SERVICE INFO – INA 0083

Odstranění hluku

z oblasti pohonu přídatných agregátů u Ford Transit

Výrobce: Ford
Model: Transit
Rok výroby: 2000 - 2007
Motor: 2.0 D
Obj. č.: 535 0223 10

Obrázek 1: Výměna pevné řemenice za alternátorovou volnoběžku

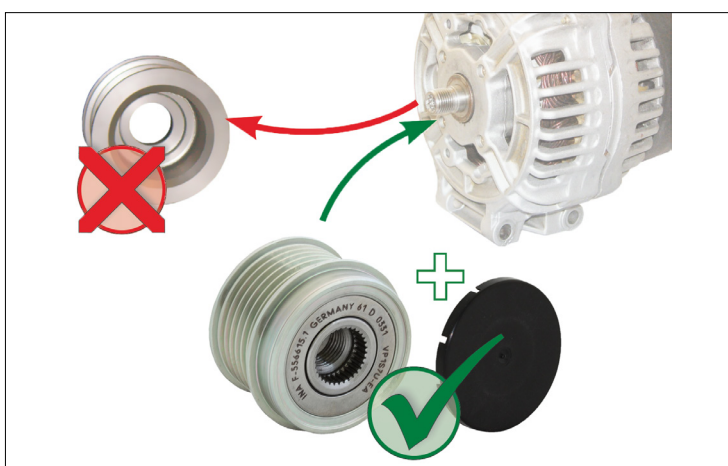
V důsledku silných dynamických pohybů klínového žebrovaného řemenu může u vozidel s pevnou řemenicí alternátoru docházet ke vzniku silného hluku.

Schaeffler Automotive Aftermarket pro tato vozidla nabízí alternátorovou volnoběžku. Ta snižuje dynamické zatěžování pohonu přídatných agregátů a zamezuje tak vzniku hluku.

Obrázek 2: Při montáži alternátorové volnoběžky na alternátor Bosch je nutno použít přiloženou distanční podložku s tloušťkou 1,4 mm!

Schaeffler Automotive Aftermarket doporučuje u příslušných vozidel přestavět pevnou řemenici alternátoru za alternátorovou volnoběžku 535 0223 10.
